Nota van beantwoording zienswijzen ontwerp omgevingsvergunning Woongroep Huizer-maatjes

De Alliantie ontwikkelt in samenwerking met een aantal ouders het project Huizer-maatjes. Huizer-maatjes is een kleinschalige woonvorm voor jongvolwassenen met 24-uurs zorg. Het gaat om de realisatie van 18 appartementen, 2 gemeenschappelijke woonkamers en een zorgwoning. Het plan is gelegen binnen het bestemmingsplan Kom-Oost.

Toestemmingverlening stikstofdepositie bij nieuwe activiteiten

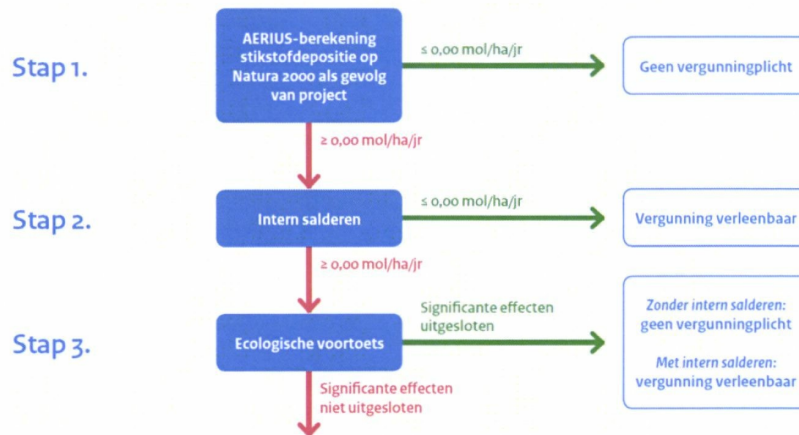
6. Adressant vindt dat een vergunning op basis van de Wnb nodig is en stelt voor hierbij extern te gaan salderen.

Deze veronderstelling klopt niet. Omdat er geen stikstofdepositie wordt berekend is er juist geen vergunning op basis van de Wet natuurbescherming nodig. Dit volgt ook uit de door het Rijk geformuleerde beslisboom, bij dit project is sprake van stap 1:
